改善箇所説明図

原動機

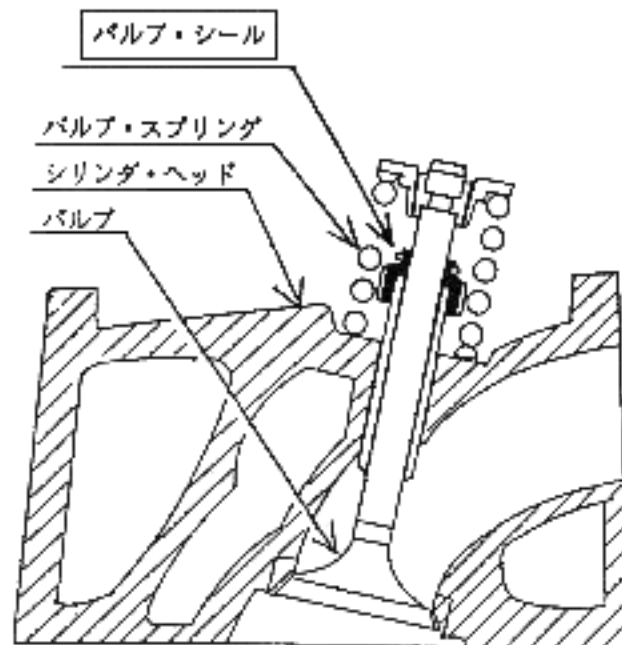
＜不具合発生箇所＞

吸・排気バルブのシールの取付方に
不適切なものがあり、シールが変形して、
エンジンオイルが燃焼室へ漏れる。

＜対策済識別＞

ヘッド・カバー取付ボルト
頭部に白ペイント塗布

＜改善方法＞
当該シールを
新品と交換する。
